西名古屋火力発電所リフレッシュ計画に係る
環境影響評価方法書についての
意見の概要と当社の見解

平成 23 年 5 月

中部電力株式会社

第2章 方法書について提出された環境の保全の見地からの意見の概要とこれに対する当社の見解

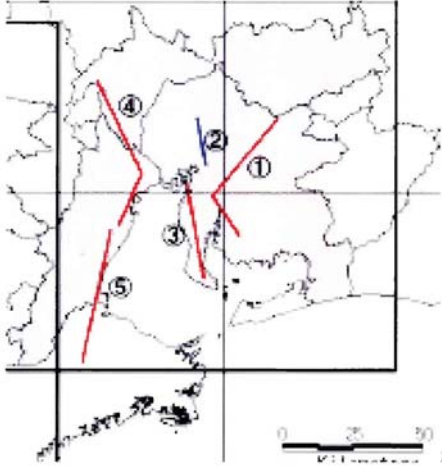
No.	意見の概要	当社の見解
12	P3-2-86「環境の保全を目的とする法令等により指定された地域その他の対象及び当該対象に係る規制の内容その他の環境の保全に関する施策の内容」のうち、②-4 国土防災関係として保安林、海岸保全区域、河川保全区域の指定状況が示してあるが、2002 年 7 月制定の「東南海、南海地震に係る地震防災対策の推進に関する特別措置法」の内容、中央防災会議の 2003 年 12 月「東南海、南海地震に関する報告」の内容、特に伊勢湾断層帯白子-野間断層（約 21km、愛知県知多郡美浜町の沖合いから三重県安芸）、2008 年 12 月「中部圏・近畿圏の内陸地震に関する報告」の内容、特に次の図のように加木屋断層帯の情報を詳細に記載すべきである。 (同趣旨意見 他 1 件)  加木屋断層帯	国土防災関係については、発電所の建設に関連して届出等が必要な地域を指定する法律を記載しました。「森林法」(昭和 26 年法律第 249 号)、「海岸法」(昭和 31 年法律第 101 号)、「河川法」(昭和 39 年法律第 167 号)、「砂防法」(明治 30 年法律第 29 号)、「急傾斜地の崩壊による災害の防止に関する法律」(昭和 44 年法律第 57 号)、「地すべり等防止法」(昭和 33 年法律第 30 号)及び関係条例について、保安林、海岸保全区域、河川保全区域、砂防指定地、急傾斜地崩壊危険区域、地すべり防止区域等の地域指定の状況について記載しています。
13	後日、多数の記載の誤りがある、として正誤表が出されたようであるが、提出期限は変更されていない。大問題である。こんな手法が許されるならば、当初は間違っていないと出してから修正すればよいことになる。環境影響評価の精神を踏みにじるものといえる。事業者は、十分に精査して文書を提出すべきである。また、行政は数多く修正がされたような場合は、意見書の受理から提出期限などを修正すべきである。	方法書の公告後に、「環境影響評価法」第 28 条「事業内容の修正の場合の環境影響評価その他の手続」に係る「対象事業の目的及び内容」の修正に当たらない記載誤りを確認し、当社の判断により、その誤りについてお知らせしました。 ご指摘につきましては真摯に受け止めるとともに、今後このようなことがないよう努めます。
